RZUT I PIĘTRA (1:100)

Przebudowa, remont i zmiana sposobu użytkowania budynku usługowego (banku) w celu przystosowania dla Krajowej Szkoły Sądownictwa i Prokuratury, realizacji ogrodu zimowego na istniejącym tarasie, odtworzenie ogrodzenia od ul. Krakowskie Przedmieście, realizacja nowego segmentu budynku w miejsce istniejącej oficyny zachodniej, nowy sposób zagospodarowania terenu wraz z infrastrukturą zewnętrzną.

27.10.2014
P.ZAMIENNY

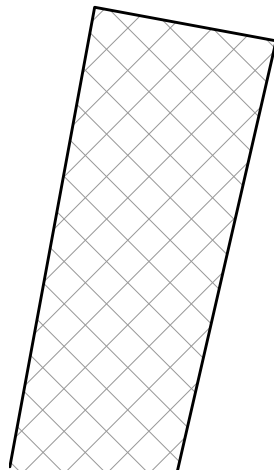
- MONTAŻ OPTYCZNYCH CZUJEK DYMOWYCH

MONTAŻ W OTWORACH STROPOWYCH SZKŁA EI60 o wymiarach (50x510cm)*3szt (50x220cm)*1szt

EI60 PUSTAKI SZKLANE POWIERZCHNIA PUSTAKÓW TO 10% ŚCIANY

OBUDOWA KLATKI SCHODOWEJ FASADA EI60

montaż drzwi dymoszczelnych przeszklonych

REZGNACJA Z WYKONANIA ŚCIANY PRZESUWNEJ

MONTAŻ DRZWI DYMOSZCZELNYCH
